## Dossier d'enquête publique

### Modification de droit commun n°3 du PLU de Macot-la-Plagne en vue de la modification de l'OAP n°1 « Fontaine »

Octobre 2025

#### a) Implantation dans la pente

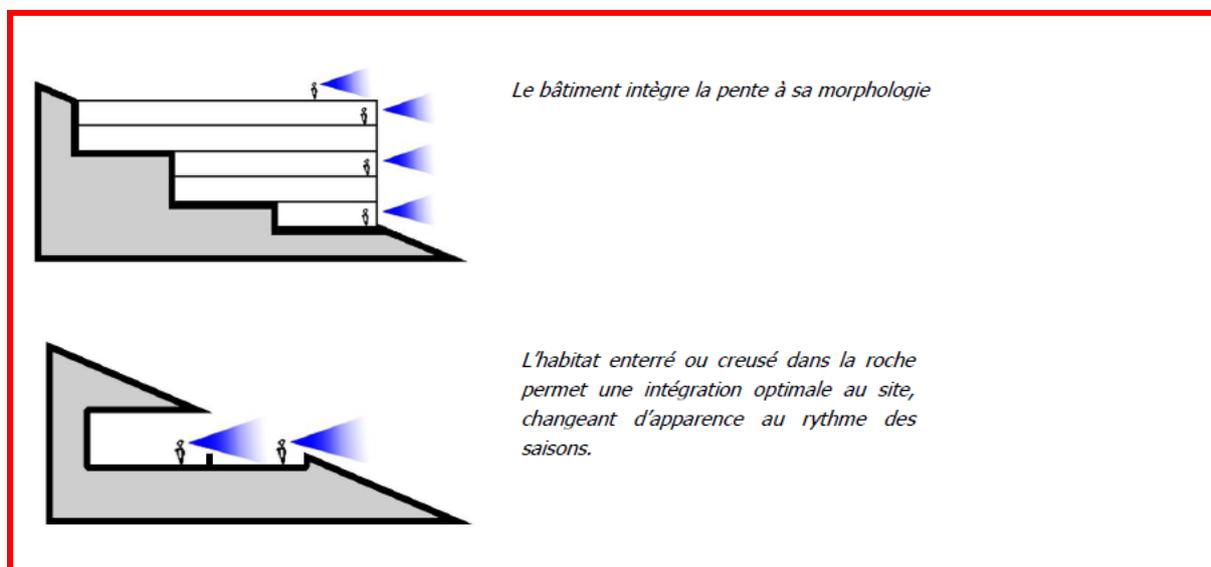
Les constructions devront s'intégrer à la pente en limitant les affouillements de terrains à 2 niveaux. **à 1 niveau.**

### Considérant de la MRAe

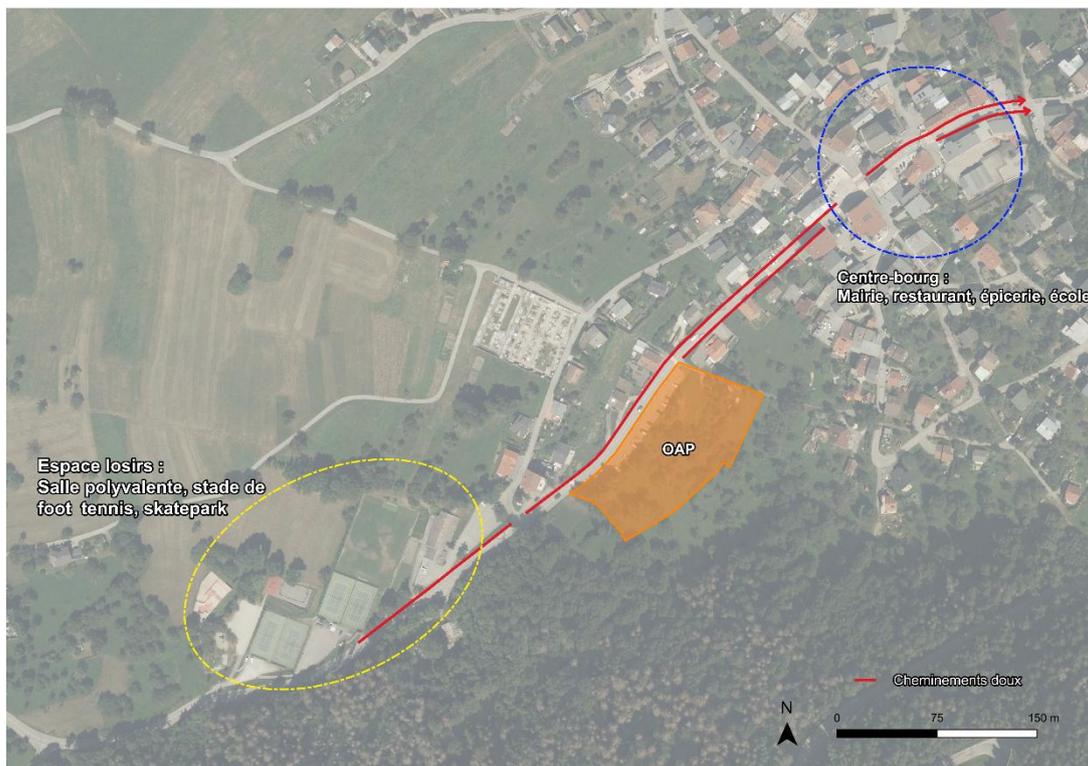
**Considérant** que l'OAP modifiée, située en entrée de ville :

- n'indique aucune liaison potentielle avec le centre-bourg, les espaces de loisirs, l'espace agricole proche et la route ;
- ne permet pas de s'assurer de la desserte précise de l'aménagement ;
- n'envisage aucun cheminement doux entre les zones bâties envisagées et les zones résidentielles voisines ;
- ne précise pas son articulation avec la déviation routière envisagée et inscrite en tant qu'emplacement réservé n°1 au plan de zonage du PLU.

Réponses détaillées apportées par la commune :

Le plan des principes d'aménagement, joint à l'OAP, reprend ces éléments.
